2. 主概念の今後の研究開発の進むべき方向

当委員会は、現在の知見で実用施設として実現する可能性が最も高いと考えられる概念であり、今後研究開発を特に進めるべきものとして、ナトリウム冷却高速増殖炉（MOX 燃料）、先進湿式法再処理、簡素化ペレット法燃料製造の組み合わせを「主概念」として選択した（図 1-2-1 及び図 1-2-2 参照）。

(1) 開発目標、設計要求へのコメント

図 1 - 2 - 3 軽水炉から高速増殖炉への移行期

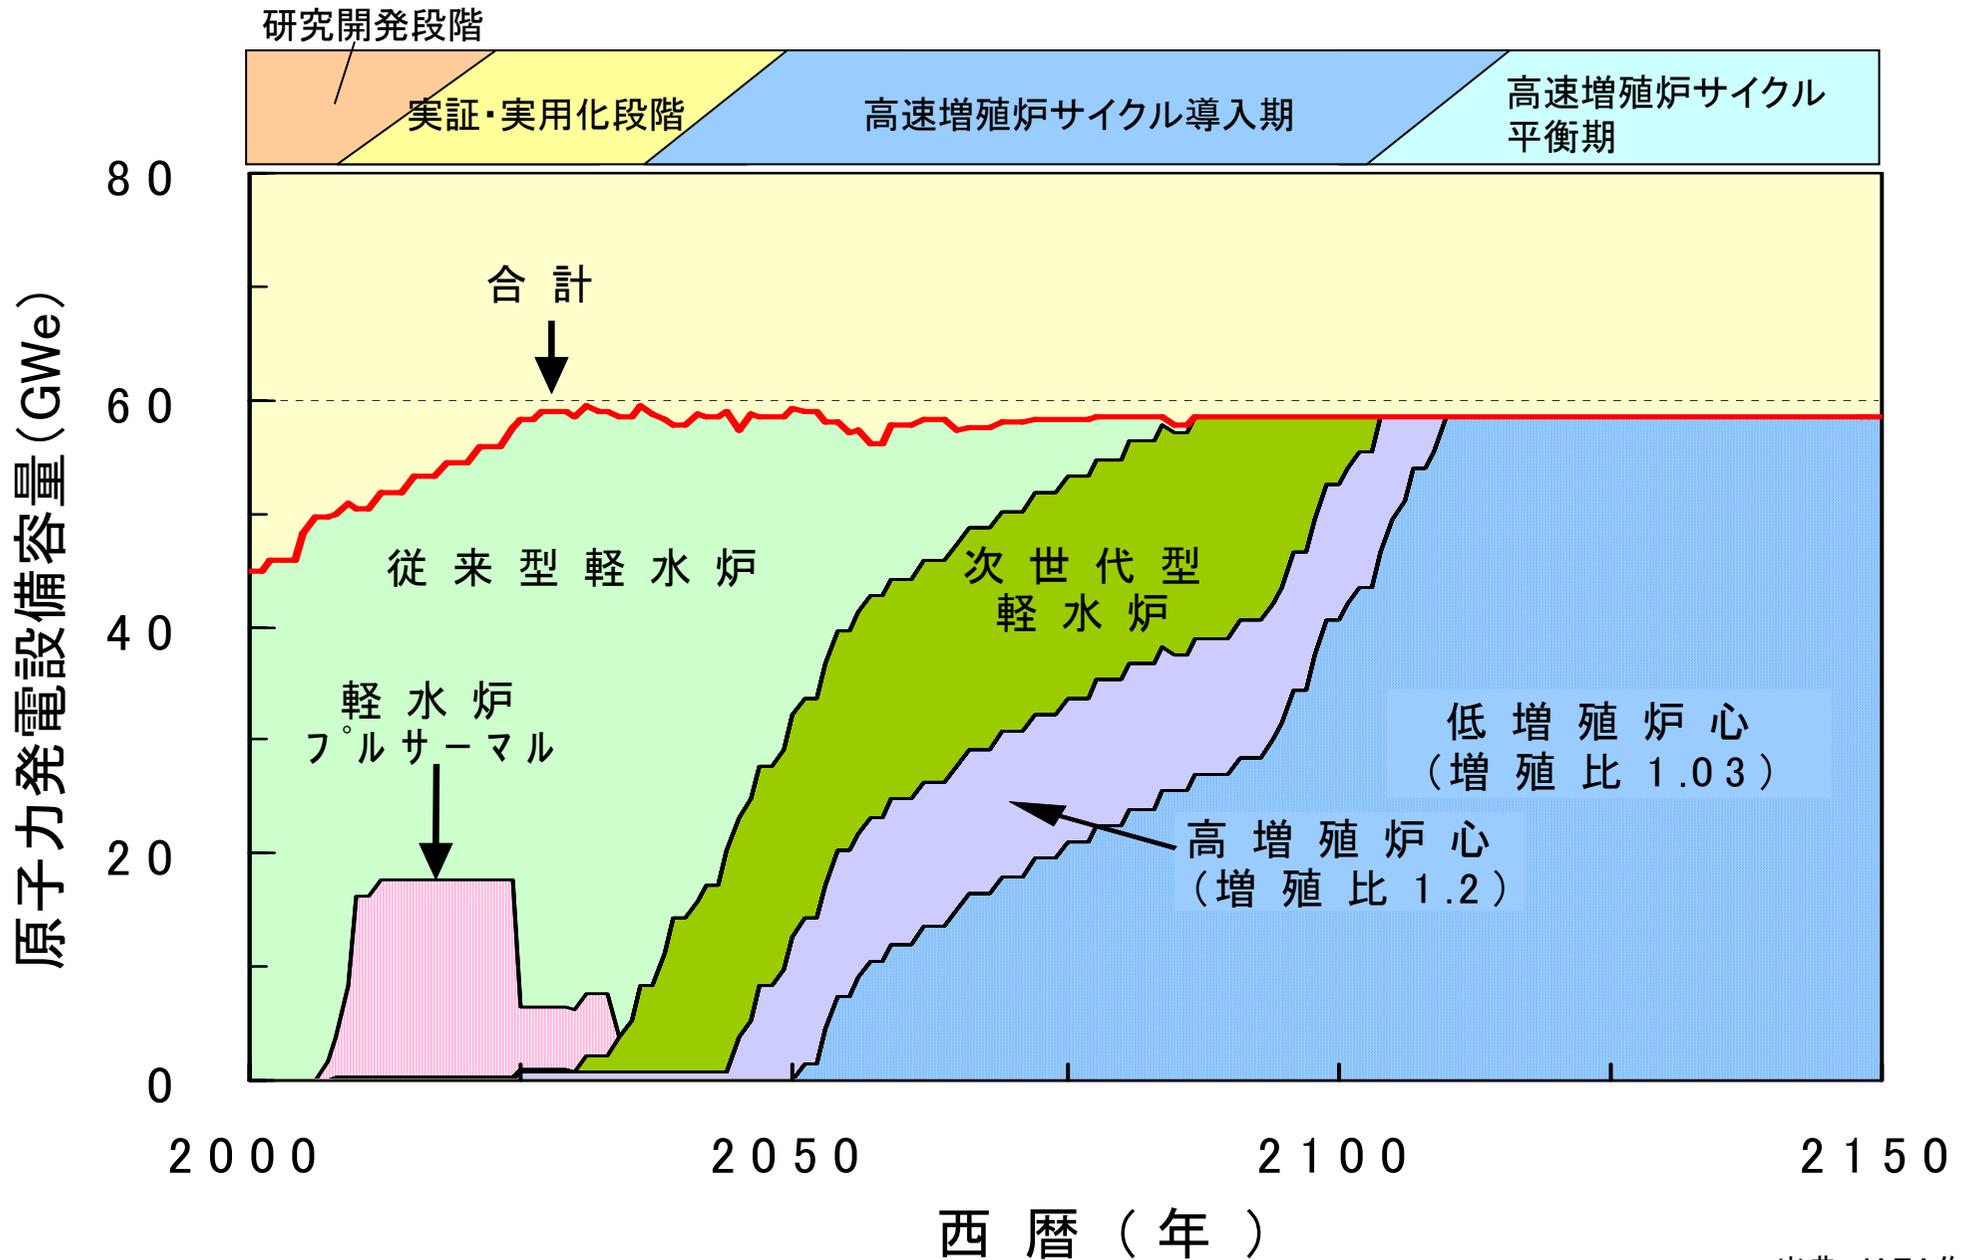
しかし、高速増殖炉サイクル平衡期に至るまでの過渡期にあたる、2050 年頃に商業ベースの高速増殖炉の導入が開始された以降の高速増殖炉サイクル導入期、さらには、現在から 2050 年頃に商業ベースでの高速増殖炉の導入が開始されるまでの研究開発段階から実証段階、それぞれの時期に建設される施設の姿についても明確にすることが不可欠であるとする（図 1-2-3 参照）。これらについては、「FS フェ

ーズⅡ報告書」においても明確にされておらず、これまでの研究開発においては十分に意識されていなかったと考える。

それぞれの時期に建設されるべき施設に対する設計要求は、当然、それぞれ異なる。従って、それぞれの時期に対応した適切な開発目標、設計要求を定めて研究開発を行う必要があると考える。また、その研究開発の成果は、個々の要素技術の進展のみならず、要素技術が適切に組み合わせられて総合的な判断が可能となる施設の概念設計という形でとりまとめられるべきである。

図1-2-4 高速増殖炉サイクルのコストパフォーマンスに関するキー技術

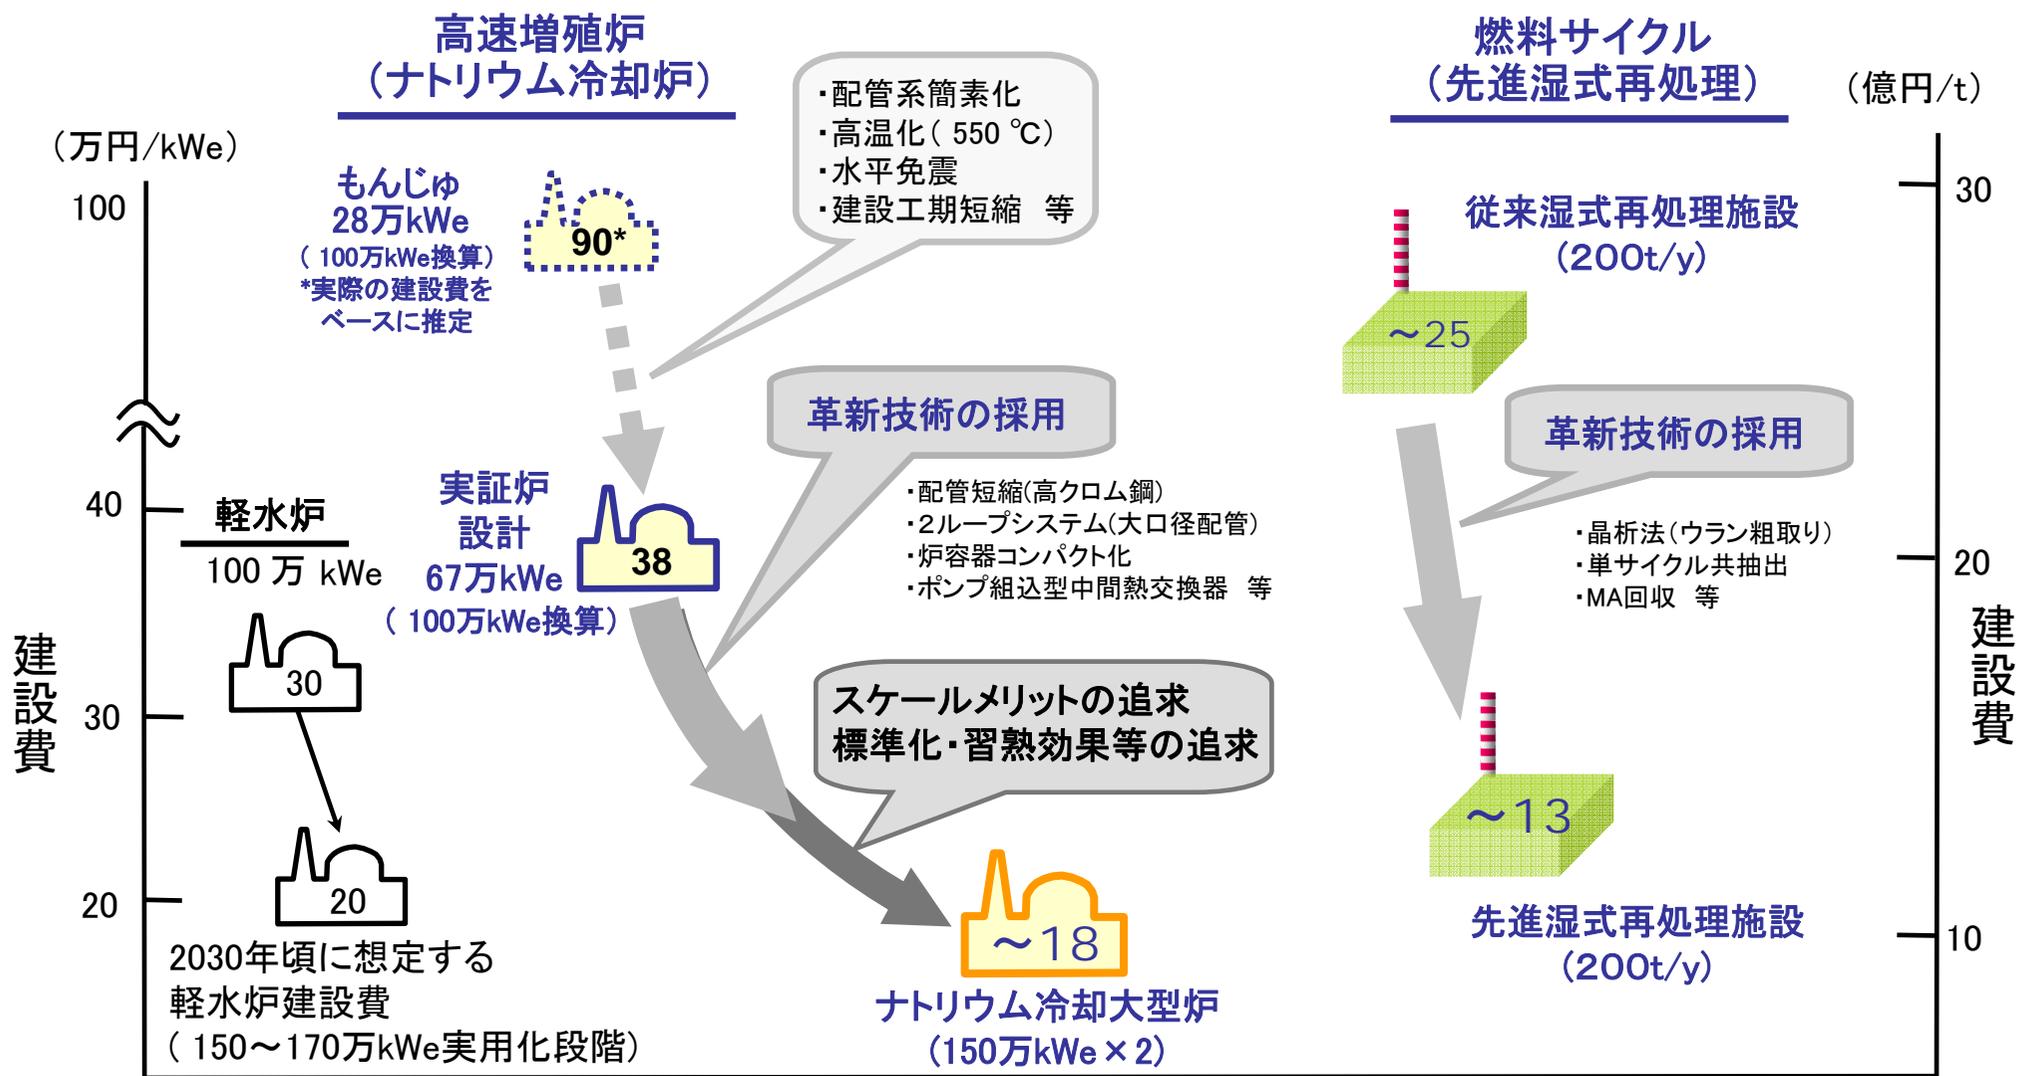
高速増殖炉が軽水炉のリプレースとして実用化されることから、原子炉の開発目標「経済性」に対応する総合的な設計要求としては、「安全性」と同様、「現在の軽水炉のリプレースとして 2030 年代に導入が検討されている次世代軽水炉に比肩すること」とすることが適切であると考ええる（図 1-2-4 参照）。

「FS フェーズⅡ報告書」において、ナトリウム冷却高速増殖炉の概念設計は、ツインプラント（150 万 kWe × 2 基）初号機の平均建設費として 18 万円 / kWe 程度、建設期間として 46 ヶ月（性能試験期間を含む）、稼働率 95%程度を達成できる可能性が示されている。一方、次世代軽水炉に関する検討においては、多数基建設による習熟効果を考慮して世界水準の建設費（1000 ドル / kWe、12 ～ 13 万円 / kWe に相当）、建設期間 30 ヶ月台前半、稼働率 94%が目標とされており、現行の軽水炉よりも経済性が向上するよう配慮されたものとなっている。高速増殖炉サイクルにおいても、次世代軽水炉と同等の経済性を実現できることが重要であり、3次元免震技術などを導入してプラント設計の標準化を図り、多数基建設による習熟効果の促進を目指すべきであると考ええる。なお、次世代軽水炉の設計要求は、今後の検討におい

図1-2-5 増殖比の違いによる高速増殖炉導入特性の比較

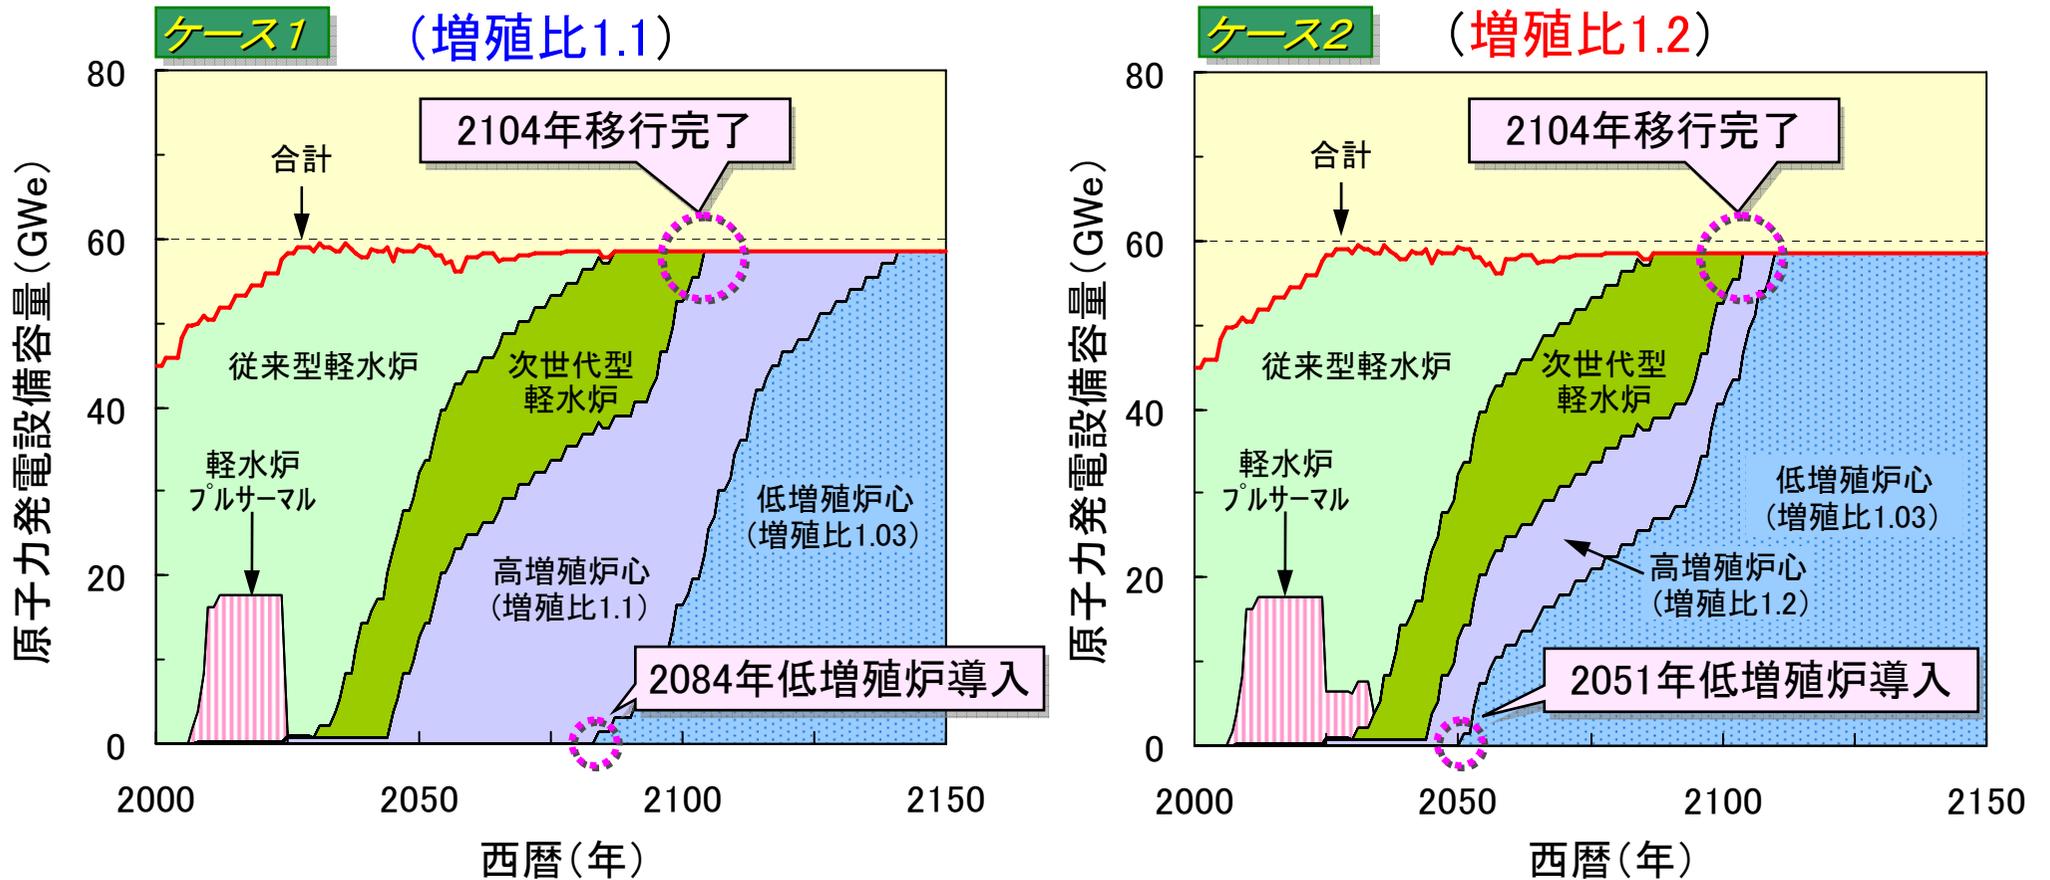
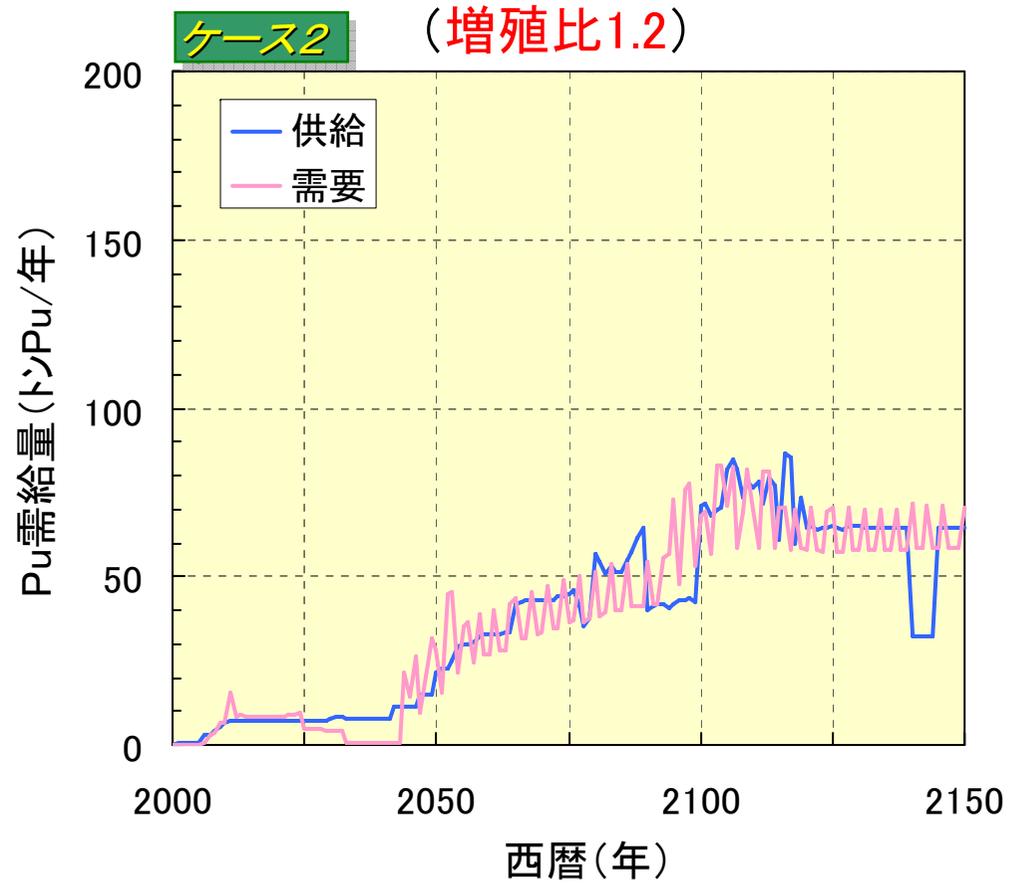
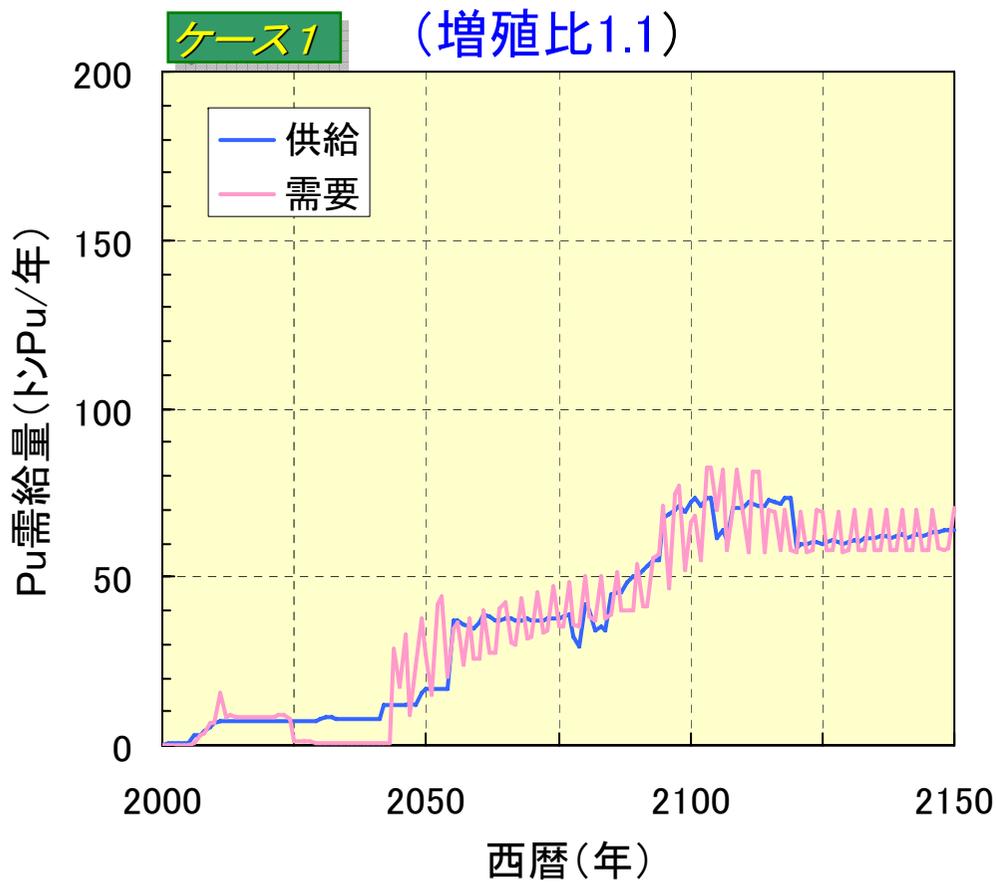
しかし、この増殖比1.10という設計要求は、プルトニウム需要量に対する供給量の裕度を十分に考慮したものとはいえない可能性があると考えます。例えば、何らかの要因でプルトニウムの生産が予定量に達しない場合、燃料生産に必要なストックが不足するなど、燃料確保の点で不安定性が生じる可能性があると考えます。さらに、我が国の高速増殖炉サイクル技術を世界標準とするためには、各国それぞれのエネルギー需給状況によって高速増殖炉への設計要求が異なることから（例：中国やインドは、高速増殖炉を短期間に数多く導入するエネルギー計画を発表している。しかし、軽水炉の運転実績が少なく軽水炉使用済燃料が少ないため、そこからのプルトニウム供給は十分に期待することができず、高速増殖炉に対し高い増殖比を要求するものと考えられる）、高い増殖比に対応できるポテンシャルを設計上確保することへの配慮が重要と考えます。

このため、「FS フェーズⅡ報告書」では、設計要求として増殖比 1.10 とすることを提案しているが、設計要求としては増殖比 1.20 程度とし、同時に燃焼度を向上する方策を検討し、燃料増殖に関する柔軟性を確保すべきである（図 1-2-5 及び図 1-2-6 参照）。

図1-2-7 高速増殖炉新燃料中のマイナーアクチニド装荷率

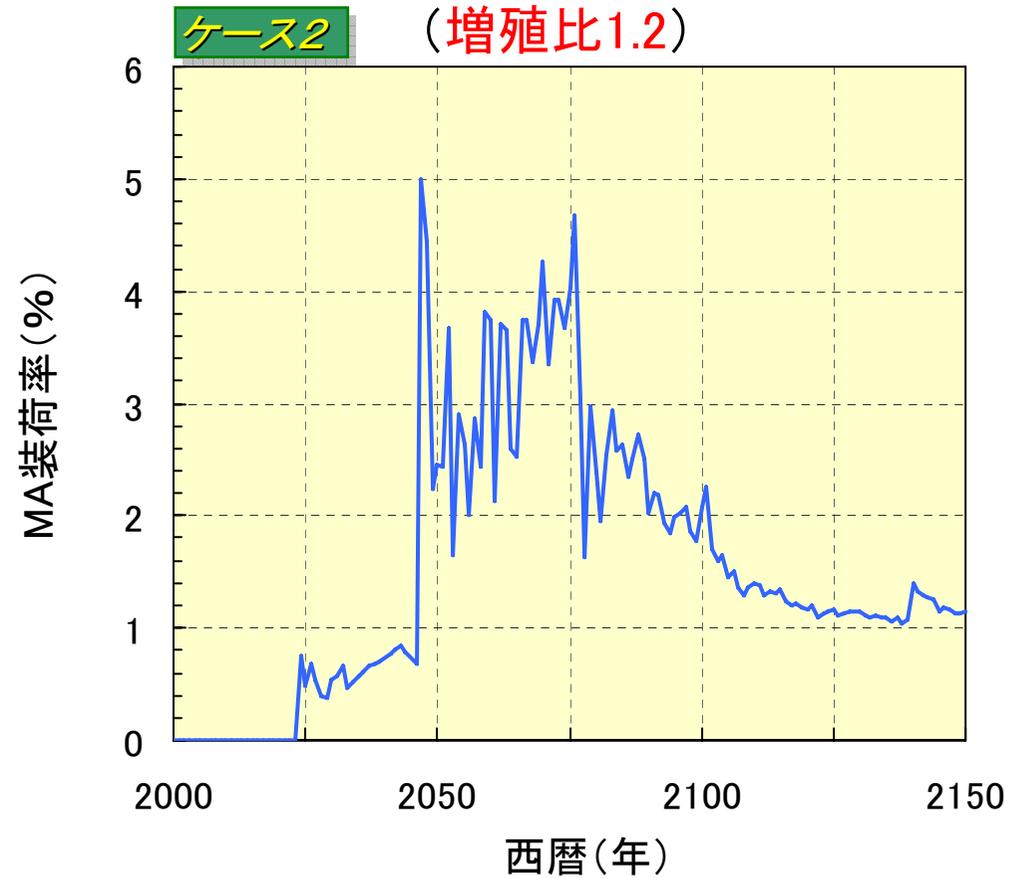
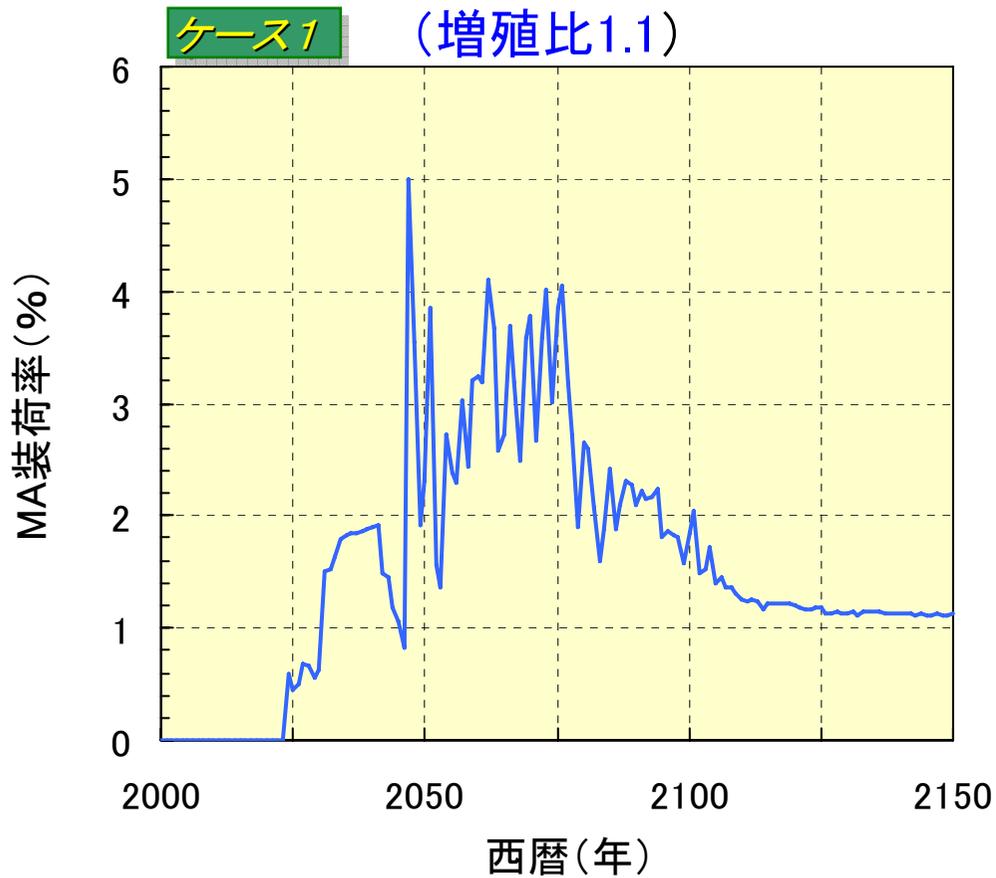
「FS フェーズⅡ報告書」においては、2050 年頃に商業ベースの高速増殖炉の導入が開始された以降の高速増殖炉サイクル導入期における、それまでに中間貯蔵された軽水炉燃料やプルサーマル燃料を含む軽水炉燃料の再処理から回収される MA の物質収支を考慮した場合、これを高速増殖炉で燃焼して減らすためには、高速増殖炉燃料に含有させる MA 量は最大 5%、平均 3～4%程度が必要であるとされている（図 1-2-7 参照）。

高速増殖炉燃料に要求される MA 含有率は時期によって異なるが、さまざまな時期を見据えて、高速増殖炉、再処理及び燃料製造施設の設計要求及び設計の前提を、MA 含有率約 1～5%程度としていることは妥当であると考えられる。

表1-2-3 セシウム-ストロンチウムの減衰処分に係る検討結果

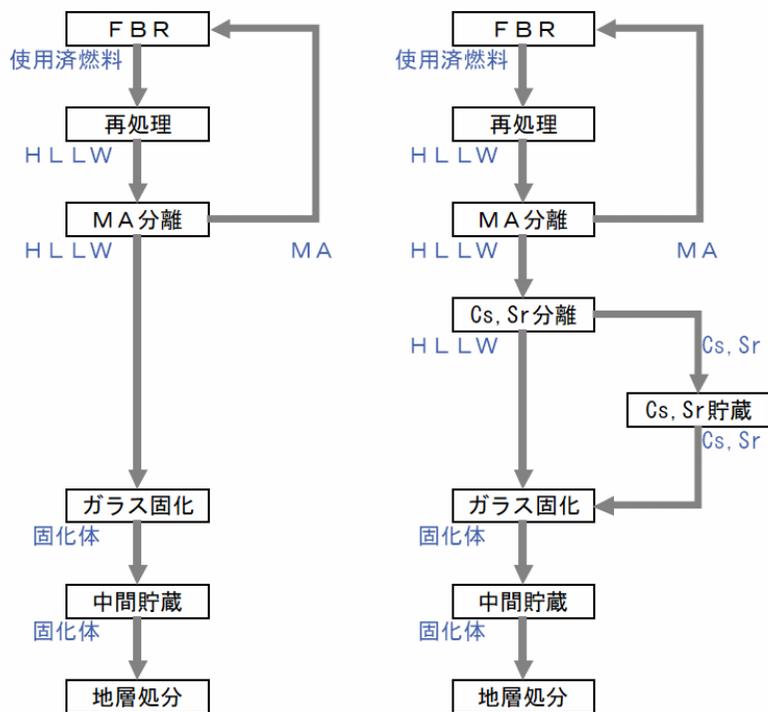
高レベル放射性廃棄物（ガラス固化体）を地層処分する際、ガラス固化体が周囲に過大な熱影響を与えないよう、一定の間隔を保って設置することが考えられている。また、ガラス固化体の製造の際に核分裂生成物（FP）を多く混入しようとするとう発熱量が制限因子になるとされている。このため、再処理工程において発熱性の核種を分離しガラス固化体に FP を含めないようにすれば、地層処分施設に必要とされる面積を縮小できるとともに、ガラス固化体の発生量を減らす効果が期待できる。なお、分離した発熱性の核種については、一定の期間保管を行い、発熱量を減衰させた後にガラス固化体に混入して処分することが考えられている。但し、分離した核種の一時貯蔵が新たなコスト増につながるという問題が生じる。（表1-2-3参照）

LLFP の分離については、効果が数百万年後といった極めて遠い将来に期待されるものであること、現時点においては多くの困難な課題が残されており技術的実現性が低いことから、今後5年間の研究開発において設計要求に含めないとするは妥当であると考えられる。むしろ発熱性核種（セシウムやストロンチウム）等の地層処分に大きな影響を与える核種の実分離に関する研究開発を進めることが適切であると考えられる。
